高浜発電所3,4号炉 運転期間延長認可申請 審査会合における指摘／質問事項の回答

2024年3月7日
関西電力株式会社

審査会合における指摘／質問事項の一覧

モジュール型の構造図

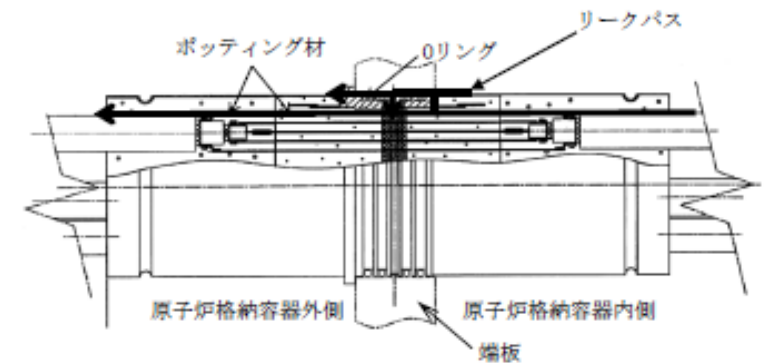
モジュール型電気ペネトレーションを審査会合資料で代表としている理由について

⇒モジュール型は有機材が熱および放射線により経年劣化が進行することにより原子炉格納容器バウンダリ機能に係る気密性が低下するおそれがある。また、気密性が低下した場合、湿気が電気ペネトレーション内部に浸入し、絶縁性能の低下を起こす可能性がある。

絶縁低下と気密性の経年劣化事象が想定されるモジュール型を審査会合資料で説明

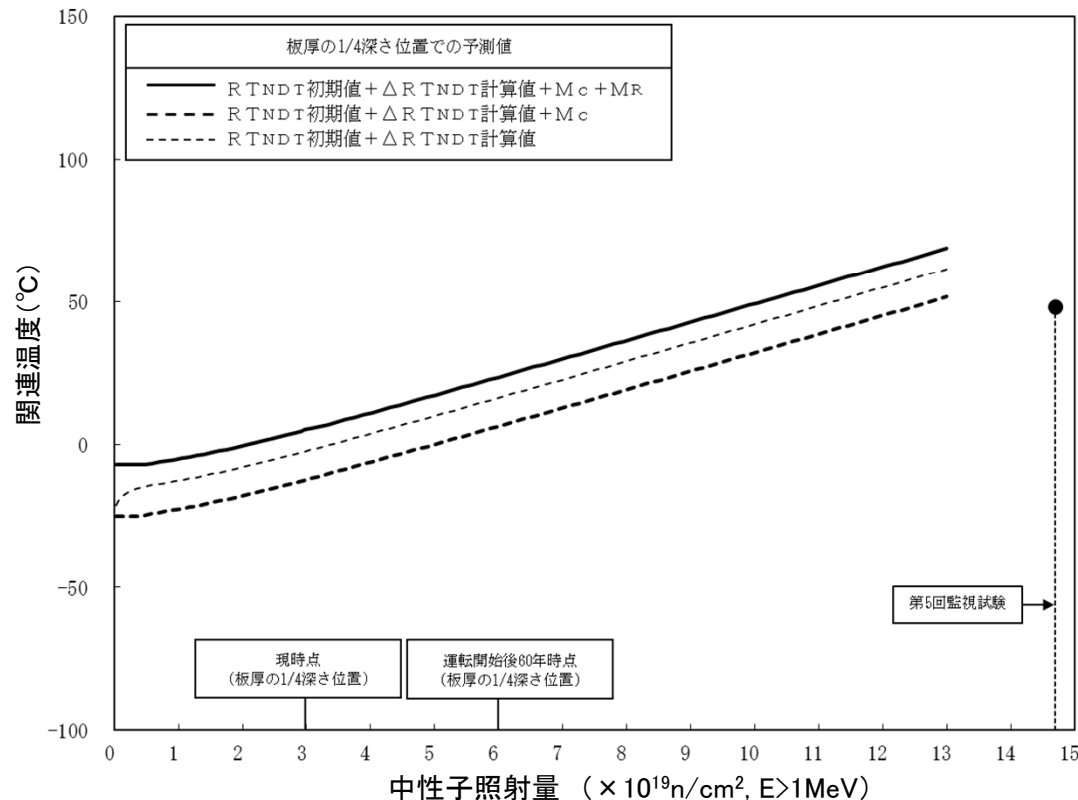
No	日時	指摘／質問事項	回答頁
⑧ 特別点検(原子炉格納容器)	2023年 9月5日	壁面走行ロボットによる遠隔目視において、ロボットの走行による塗膜への影響がないこと、点検範囲を重ねて実施しているといった点検手順や内容が特別点検としての適切性を有していることを説明すること。	2023年10月10日 回答済
⑨ 特別点検(コンクリート)	2023年 9月5日, 10月10日	中性化深さの点検について、削孔時に切断水を使用しているかどうかについて確認し、切断水を使用している場合は、点検方法の適切性を説明すること。 中性化深さ測定における切断水について、コンクリート標準示方書では切断水を用いると正確な測定ができないと記載されている。切断水による測定への影響について説明すること。	P.4
⑩ 共通事項	2023年 10月10日	蒸気発生器取替に伴う影響確認実施を長期施設管理方針とするか検討すること	P.7
⑪ 絶縁低下	2023年 10月10日	モジュラー型電気ペネトレーションについて、審査会合資料で代表としている理由(劣化モード観点)、導入の経緯(知見に基づいての観点)を説明すること。	P.8
⑫中性子照射脆化	2023年 12月14日	第5回監視試験で得られた破壊靱性値のデータについて、どのように分析して特異な脆化が生じていないと考えたか説明すること。	P.10
⑬照射誘起型応力腐食割れ	2023年 12月14日	バッフルフォーマボルト材の割れ発生応力線について、説明を補足すること。	P.15
⑭コンクリートの強度低下及び遮蔽能力低下	2023年 12月14日	MOX燃料装荷後以降の中性子束を1.2倍して評価したとしているが、ガンマ線束についても1.2倍とする理由を説明すること。	P.21

高浜3号炉の第5回監視試験片の照射量は 1.47×10^{20} (n/cm²)、高浜4号炉の第5回監視試験片の照射量は 1.40×10^{20} (n/cm²)であり、JEAC4201の国内脆化予測法の適用範囲($1.0 \times 10^{17} \sim 1.3 \times 10^{20}$ (n/cm²))を超えるため、JEAC4201に基づく関連温度予測値の算出ができない。

このため、以下に示す確認をすることで、第5回監視試験で得られた実測値が特異な脆化を示すものではないことを確認している。

適用範囲までの予測結果の傾向を踏まえて確認することとし、具体的には適用範囲の上限である照射量(1.3×10^{20} (n/cm²))における関連温度予測値と、第5回監視試験で得られた関連温度実測値を比較する。

適用範囲までの予測結果の傾向を踏まえて確認することとし、具体的には照射前から第4回監視試験までで得られた破壊靱性実測値を用いて、適用範囲の上限である照射量(1.3×10^{20} (n/cm²))までの関連温度移行量を予測して設定した K_{IC} 曲線と、第5回監視試験で得られた破壊靱性実測値を比較する。

高浜3号炉 第5回監視試験で得られた
関連温度実測値(母材)に対する分析結果

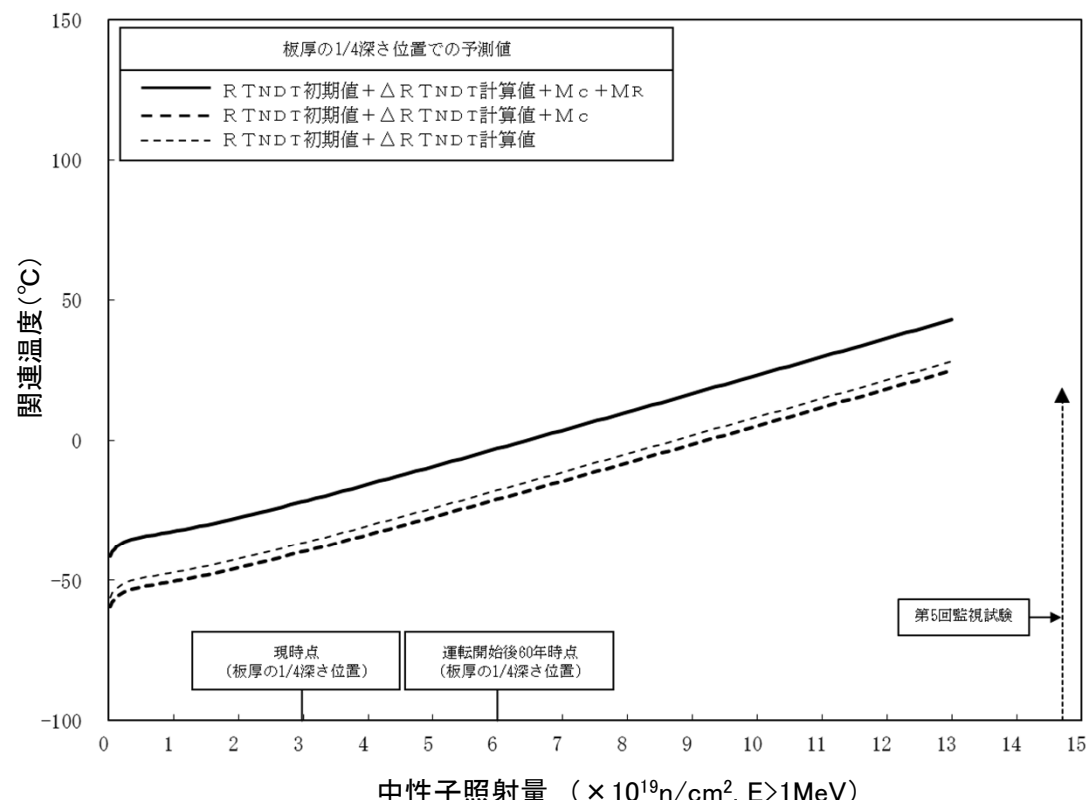
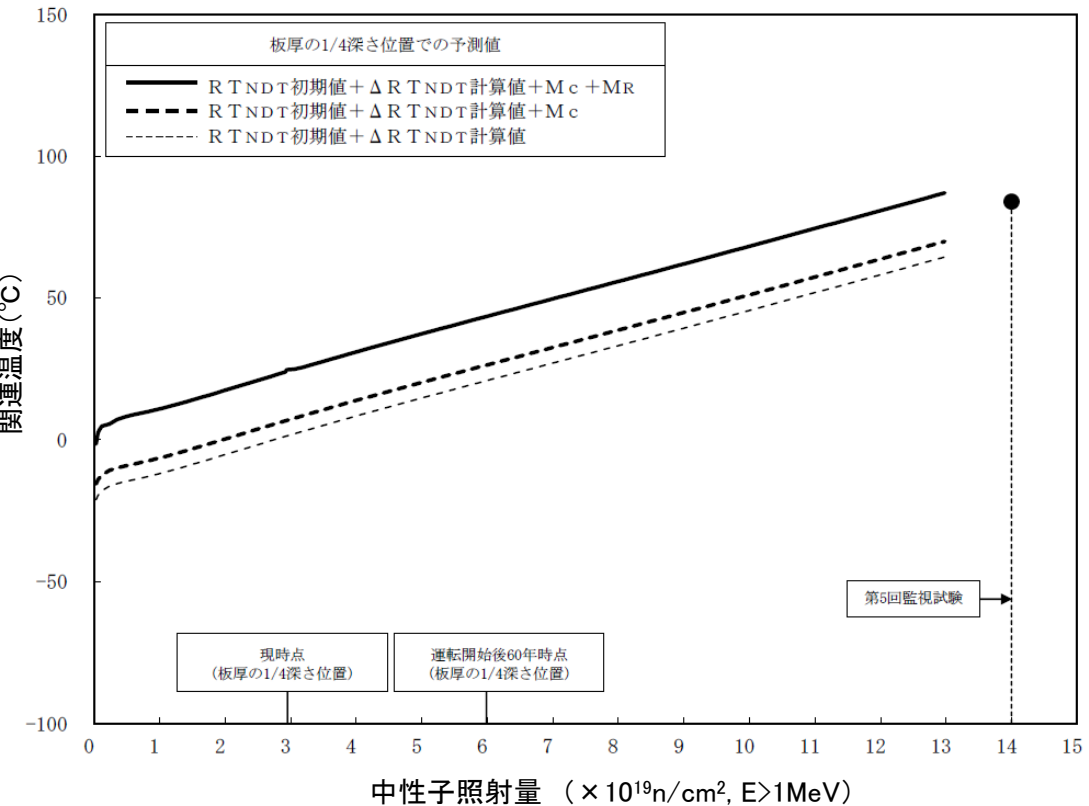
⑫ 第5回監視試験で得られたデータについて(2/5)

高浜3号炉について比較した結果を以下に示す。第5回監視試験において得られた関連温度実測値(母材、溶接金属)は、それより照射量の低い 1.3×10^{20} (n/cm²)における関連温度予測値を下回っている。JEAC4201の適用上限を超える照射量の領域における関連温度は評価できないものの、一般的に照射量が増加するにつれて鋼材の脆化は進行する(関連温度は高くなる)と考えられる※ことから、その照射量より低い照射量における関連温度予測値を下回る結果が得られた高浜3号炉の第5回監視試験の関連温度実測値は、適用範囲までの予測結果の傾向を踏まえても特異な脆化を示すものではないと考えられる。

高浜4号炉 第5回監視試験で得られた
関連温度実測値(母材)に対する分析結果

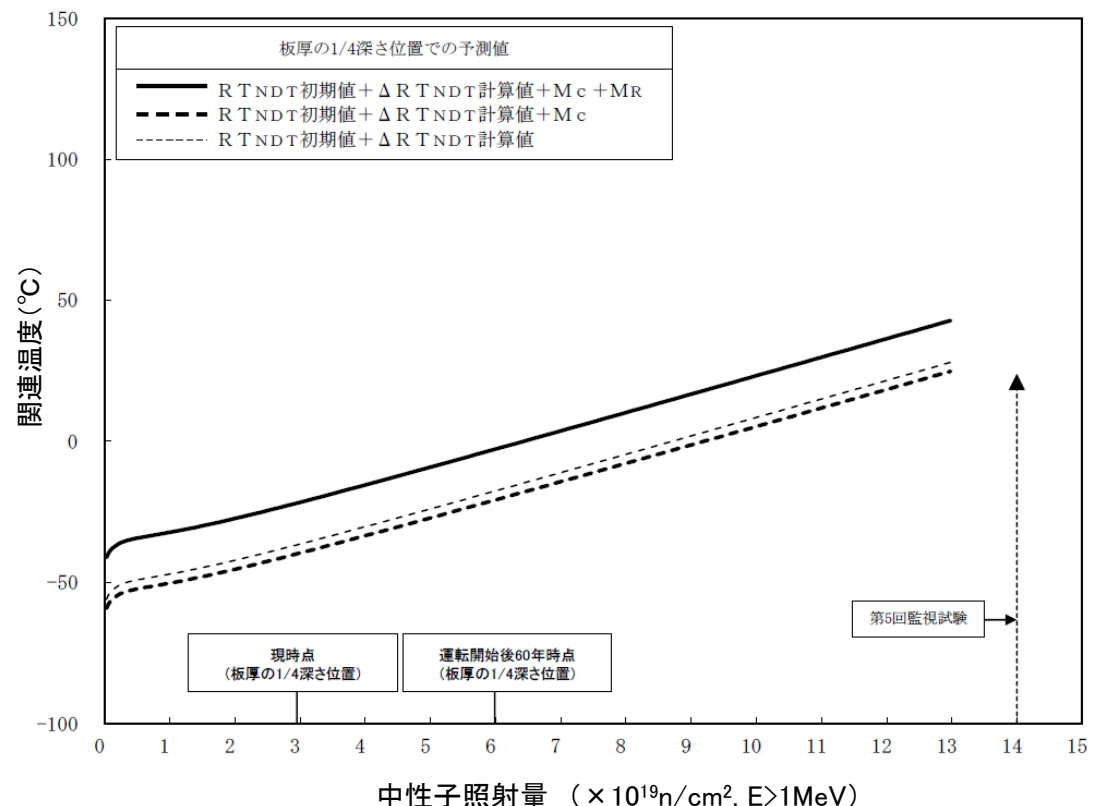
① 関連温度

高浜4号炉について比較した結果を以下に示す。第5回監視試験において得られた関連温度実測値(母材、溶接金属)は、それより照射量の低い 1.3×10^{20} (n/cm²)における関連温度予測値を下回っており、高浜4号炉の第5回監視試験の関連温度実測値は、適用範囲までの予測結果の傾向を踏まえても特異な脆化を示すものではないと考えられる。

高浜3号炉 第5回監視試験で得られた破壊靱性値に対する分析結果

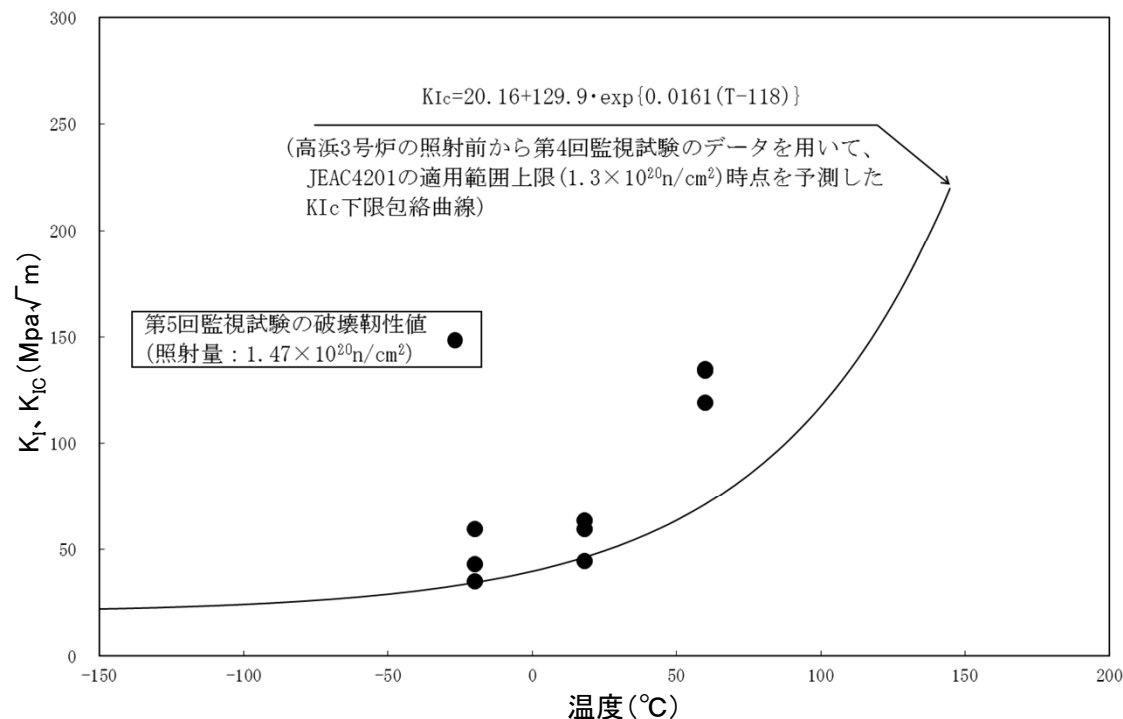
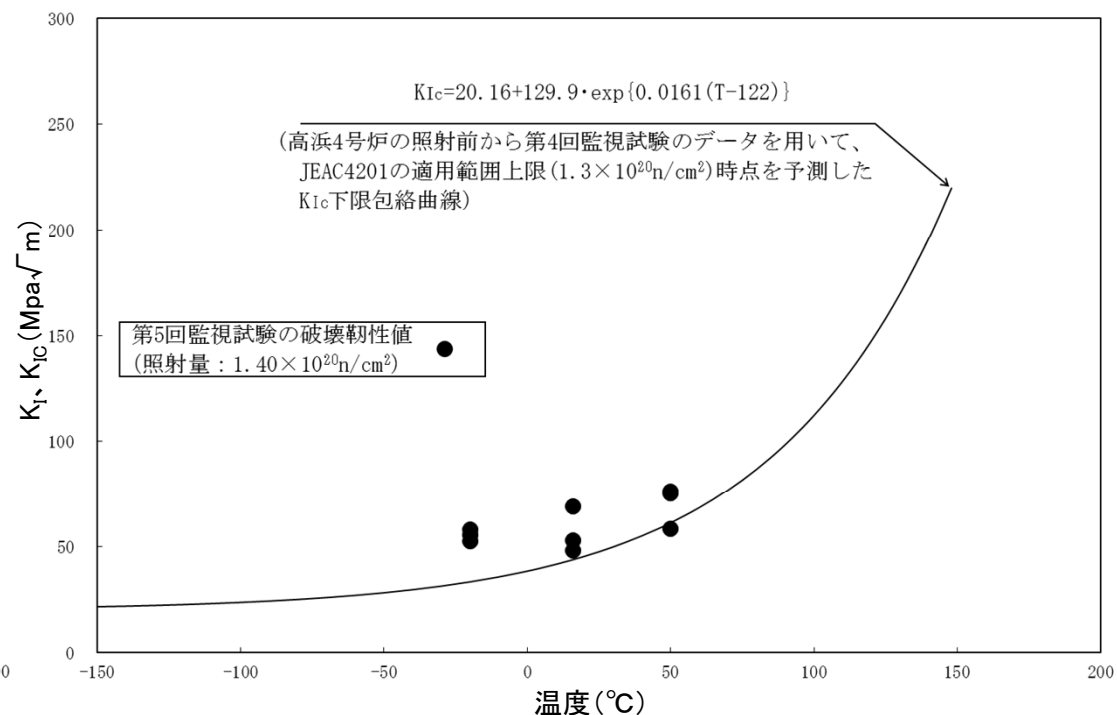
⑫ 第5回監視試験で得られたデータについて(4/5)

比較結果を以下に示す。第5回監視試験において得られた破壊靱性実測値は、それより照射量の低い 1.3×10^{20} (n/cm²)における K_{IC} 曲線と比較して、概ね同等以上の破壊靱性値を示している。

一般的に照射量が増加するにつれて鋼材の脆化は進行する(K_{IC} 曲線は右方へ移行する)と考えられることから、より低い照射量における K_{IC} 曲線と概ね同等以上の結果が得られた高浜3、4号炉の第5回監視試験の破壊靱性実測値は、適用範囲までの予測結果の傾向を踏まえても特異な脆化を示すものではないと考えられる。

高浜3号炉 第5回監視試験で得られた破壊靱性実測値を踏まえたPTS評価

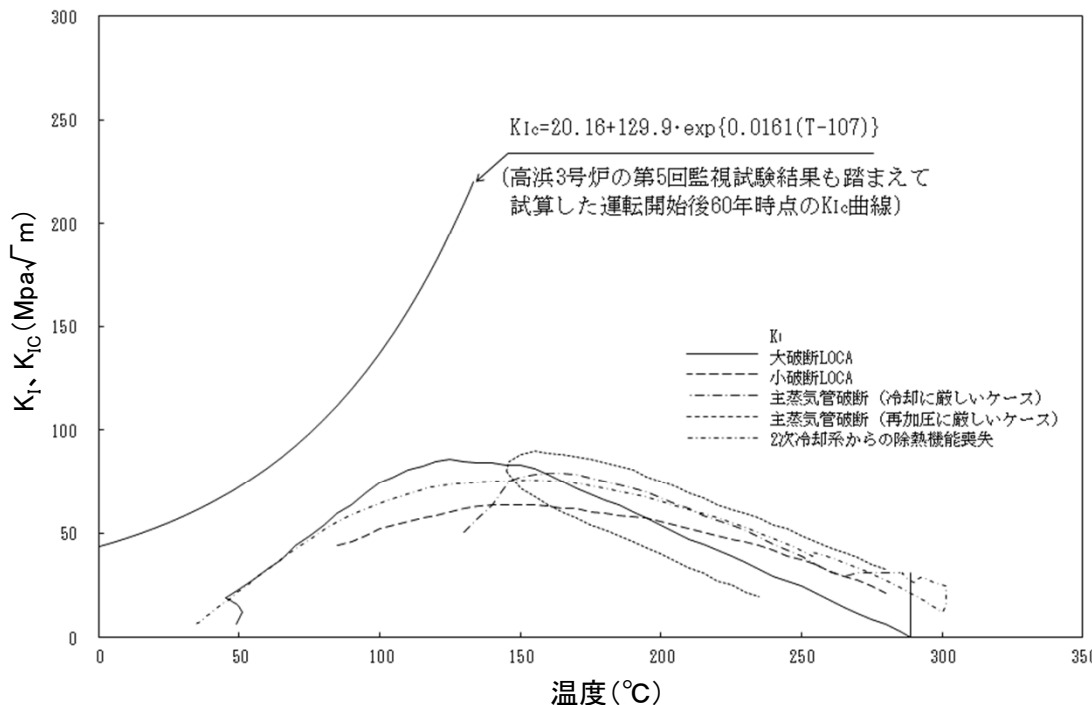
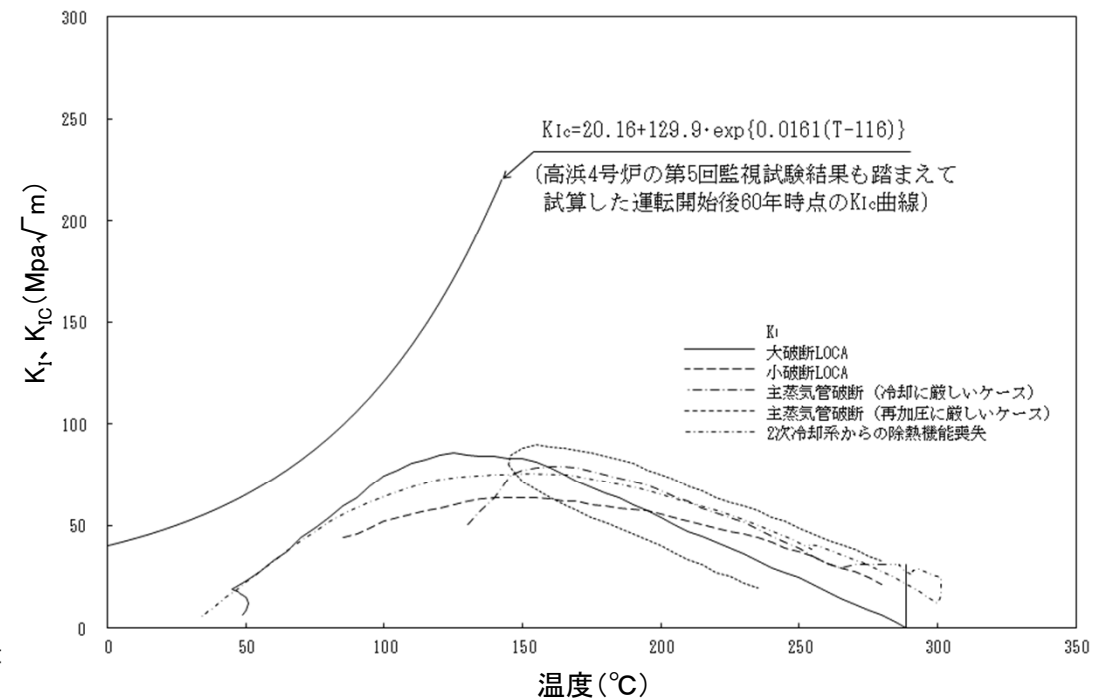
(参考評価)

高浜3, 4号炉の第5回監視試験の照射量はJEAC4201に基づく国内脆化予測法の適用範囲を超えるが、ここでは、参考に適用範囲を超えて第5回監視試験の照射量での関連温度予測値を試算し、照射前及び第1回から第5回の監視試験で得られた破壊靱性実測値を用いて運転開始後60年時点のPTS評価を実施した。試算にはJEAC4201-2007(2013追補版)附属書B-2200による方法を用いた。

試算結果を以下に示す。第5回監視試験で得られた破壊靱性実測値を踏まえても、 K_{IC} 曲線が K_I 曲線を上回ることを確認した。

3. ボルト損傷評価結果と実機UT検査結果との比較

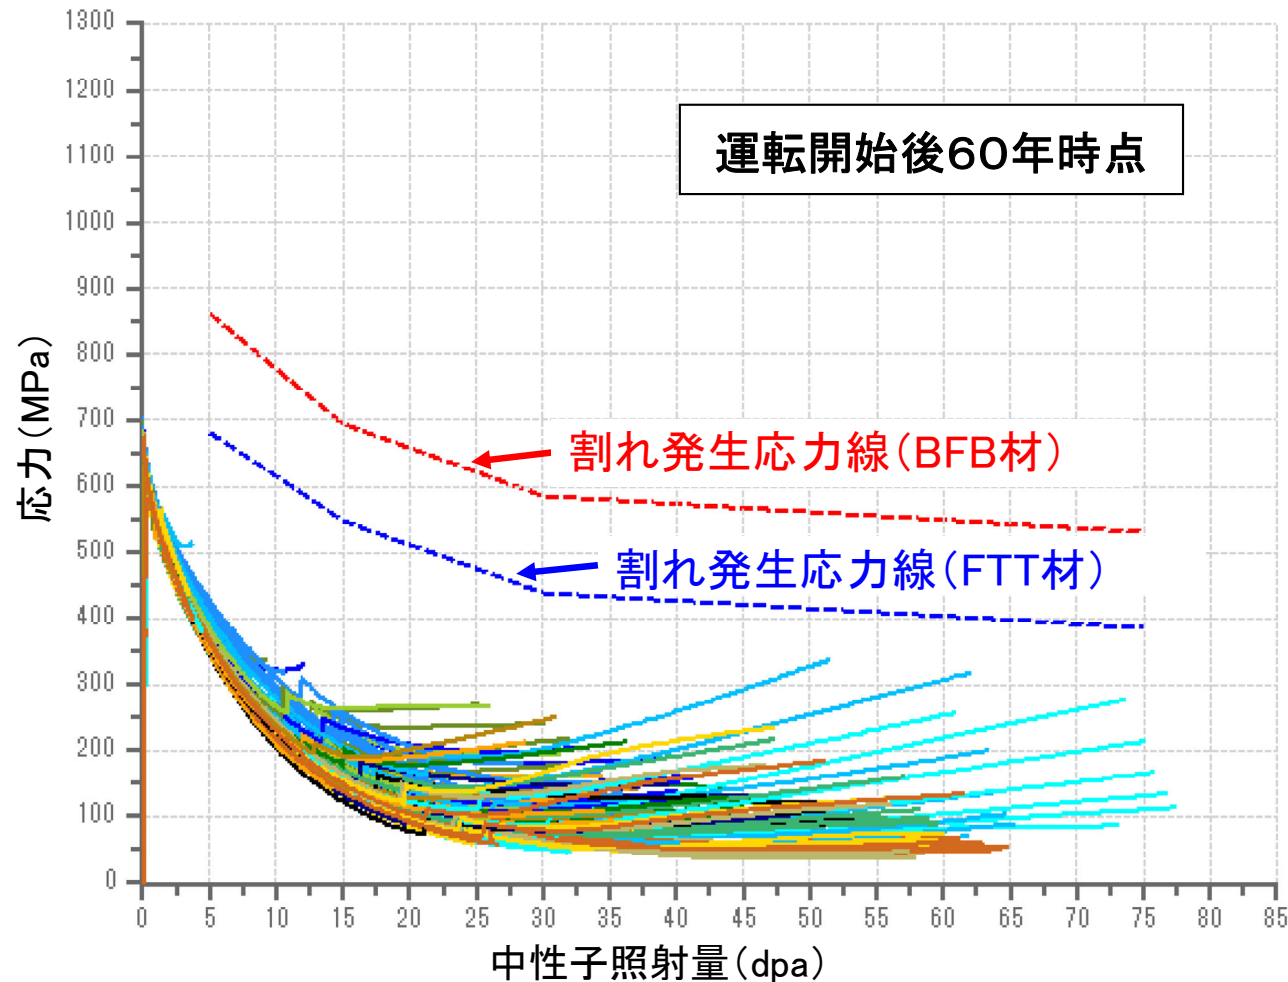
- 解析評価によるボルト損傷評価結果※¹(黒色の実線および破線)と、実機UT検査により確認されたボルト損傷本数(プロット)との比較を以下に示す。
- IASCCの感受性ごとに分類されたグループ※²において、高浜3,4号炉と同じ分類のプラントではUT検査によるボルト損傷実績を確認していない。
- そこで、高浜1号炉と同じ分類のプラントのUT検査によるボルト損傷実績を確認していることから、BFB材の割れ発生応力線の検証という観点で、ボルト損傷評価結果は高浜1号炉の評価結果とし、実機UT検査の結果は高浜1号炉と同じ分類のプラント※³の点検結果とした。

FTT材の割れ発生応力線を用いたボルト損傷評価だけでなく、BFB材の割れ発生応力線を用いたボルト損傷評価結果においても、実機UT検査結果を包絡している。

- INSS研究において、材料の違いによるIASCC感受性について知見拡充を行ってきた。また、BFB材の割れ発生応力線を用いたボルト損傷評価結果は実機UT検査の結果を包絡していることを確認した。
- しかし、BFB材の高照射領域での定荷重SCC試験データがなく、実機UT検査の実績はまだ十分とは言えないと考えられる。高浜3,4号の劣化状況評価においてボルト損傷評価に用いる割れ発生応力線としては、**より保守的なFTT材のものを使用することとする。**

取水構造物(3・4号炉) 断面図

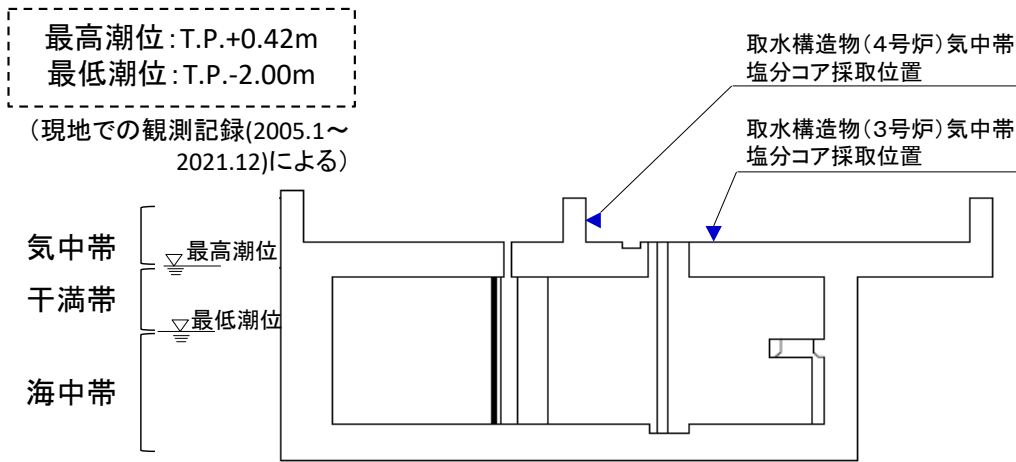
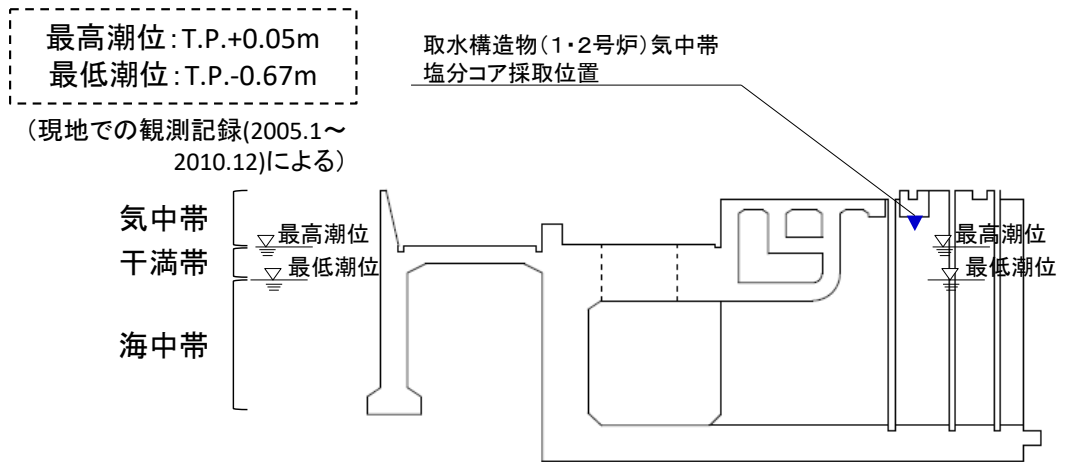
No	日時	指摘／質問事項	回答頁
⑮コンクリートの強度低下及び遮蔽能力低下	2023年 12月14 日	取水構造物(気中帯)における鉄筋位置での塩化物イオン量について、1・2号炉が3・4号炉に比べて大きい理由を説明すること。	P.22
⑯コンクリートの強度低下及び遮蔽能力低下	2023年 12月14 日	30年目に中性化深さの評価を行っている外部遮蔽壁について、40年目の点検結果等を踏まえた評価結果を示すこと。	P.25
		以下余白

取水構造物(気中帯)における塩分浸透のコア採取は以下の通り。

3・4号炉・・・水路の外でコア採取

1・2号炉・・・水路の中でコア採取

水路の中では、水路の外と比較して、海水の影響を受けやすいと考えられることから、使用環境条件として、1・2号炉は3・4号炉と比較して、塩分の影響を受けやすいと推定される。

※取水構造物(3・4号炉)については、
構造形式や最高潮位・最低潮位の関係から、水路の中に気中帯が存在しない。
